HET BETREFT EEN RECHTMATIG TOT STAND GEKOMEN KAMERWONING (6 kamers)
cfr. conformiteitsattest dd. 2/12/2019

dossier	JASBIRRITU	OMGEVINGSDOSSIER	datum	18/01/26	
plannummer	G_N_04	plan	NIEUWE TOESTAND ZIJGEVEL MET BUUR RECHTS	schaal	1/50

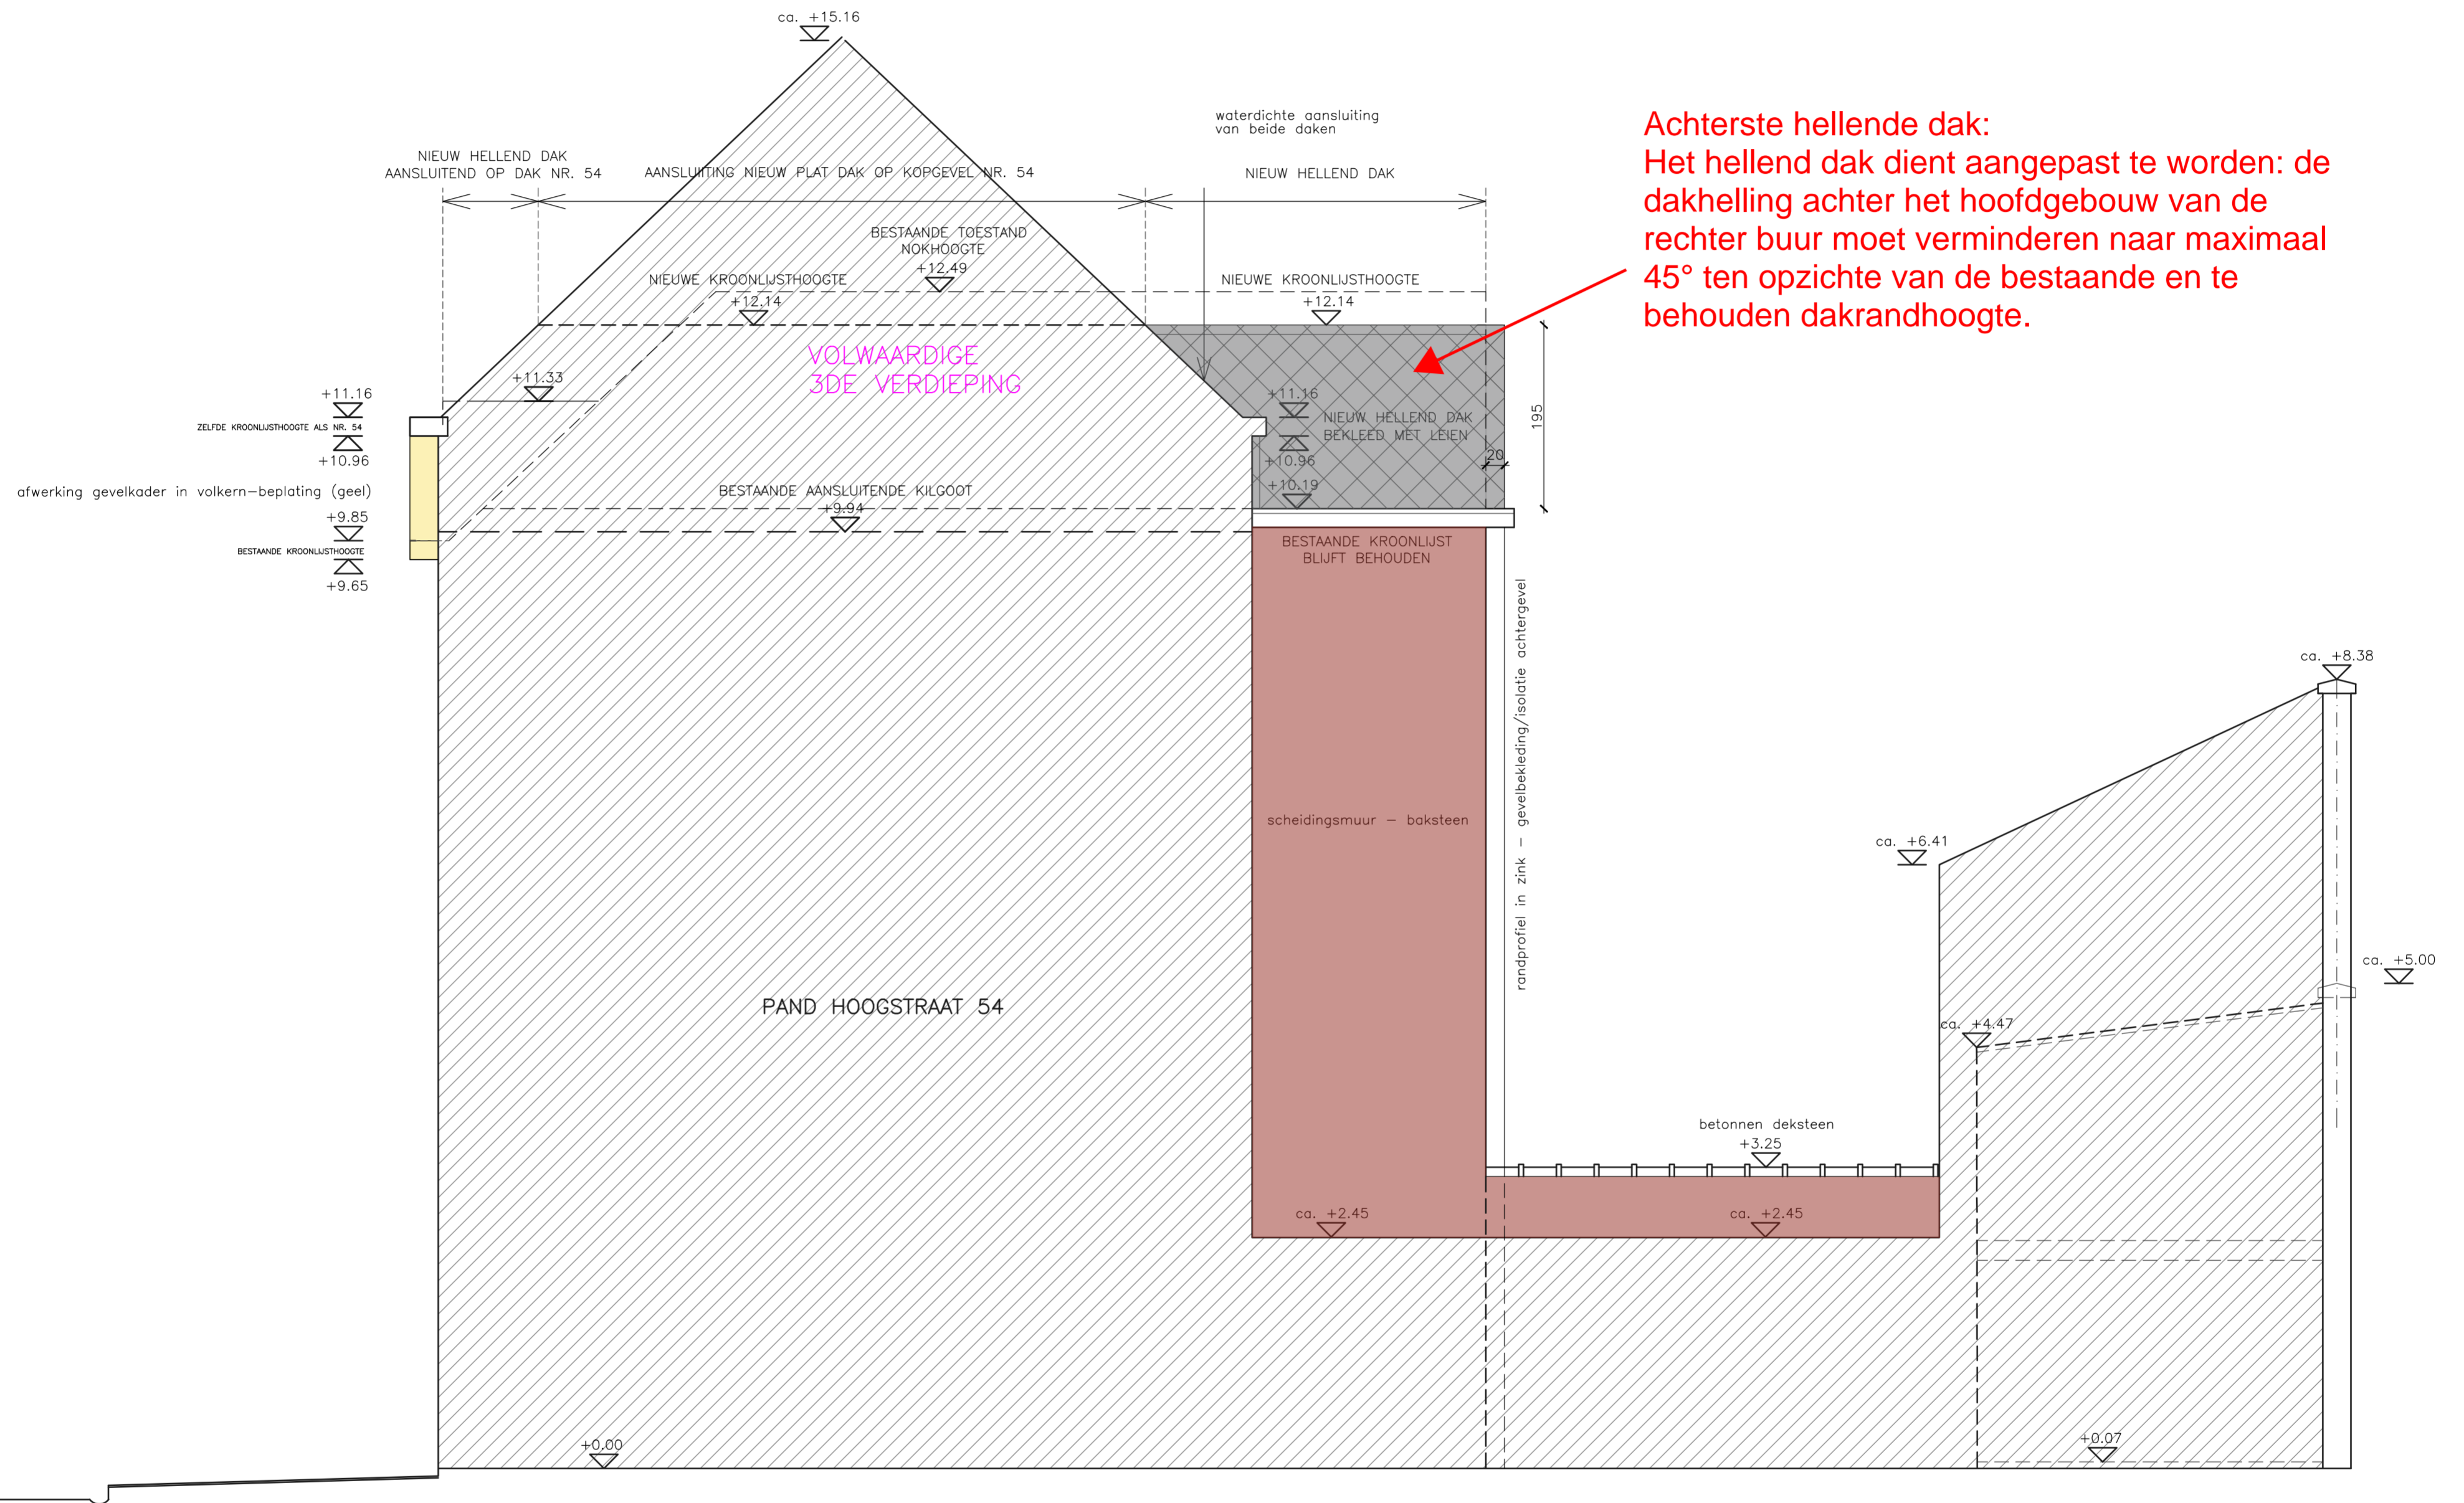
Achterste hellende dak:
Het hellend dak dient aangepast te worden: de dakhelling achter het hoofdgebouw van de rechter buur moet verminderen naar maximaal 45° ten opzichte van de bestaande en te behouden dakrandhoogte.
